VYSVĚTLENÍ ZADÁVACÍ DOKUMENTACE Č. 4

Název veřejné zakázky:	Energetické úspory objektu ve společnosti K2 invest s.r.o. v Chrudimi
Druh zadávacího řízení:	veřejná zakázka mimo režim zákona č. 134/2016 Sb., o zadávání veřejných zakázek (dále jen „ZZVZ“)
Druh veřejné zakázky:	stavební práce
Adresa profilu zadavatele:	https://ezak.tendera.cz/profile_display_1256.html
Identifikace projektu:	Energetické úspory ve společnosti K2 invest s.r.o. na ulici Tovární, reg. č.: CZ.01.3.10/0.0/0.0/19_251/0021591

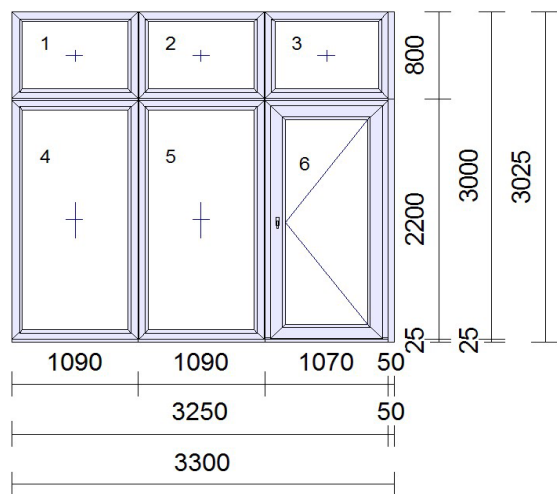
Ve výpisu okenních výplní, je v pozici č.11 – uvedena výška 3000 mm, ale když se podíváme na výšky jednotlivých částí okna tak rozměry celkovou výšku neuvádí. Jak bude okno prosím děleno?

K dotazu č. 27 zadavatel uvádí následující:

Pozice 11 bude zpracována v následujícím členění:
